Oggetto: Avviso di sicurezza relativo al Programmatore WiSE-CRT Modello 5100 - Bug del software

Avviso di sicurezza

Bug del software del Programmatore WiSE-CRT Modello 5100

IT FSN 22-004

Figura 1: Schermata FOLLOW-UP con il pulsante Optimize Targeting cerchiato

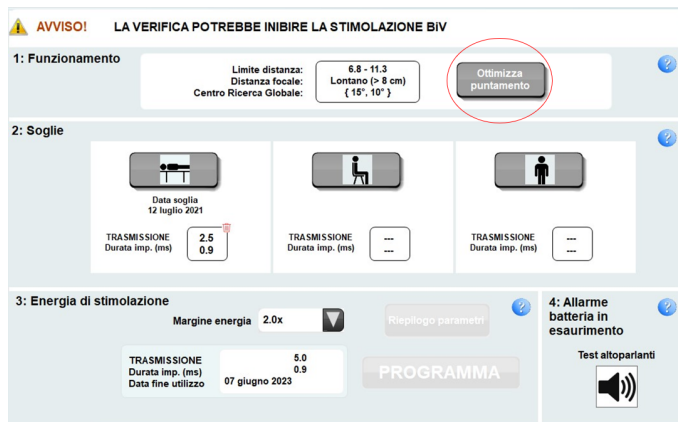
Per i dispositivi programmati per l'utilizzo di più sensori di puntamento, il meccanismo Optimize Targeting nella schermata FOLLOW-UP (cerchiato nella figura 1) **non dovrebbe** esser usato per evitare che il sensore attualmente attivo sia l'unico sensore di puntamento abilitato.

Non usare la schermata FOLLOW-UP per i pazienti per cui è previsto l'utilizzo di molteplici sensori di puntamento.

Se sono abilitati più sensori di puntamento, l'ottimizzazione del puntamento dovrebbe essere eseguita utilizzando la schermata ACOUSTIC WINDOW e la verifica della soglia utilizzando la schermata MODE/OUTPUT mostrata nella Figura 4 piuttosto che la schermata FOLLOW-UP.
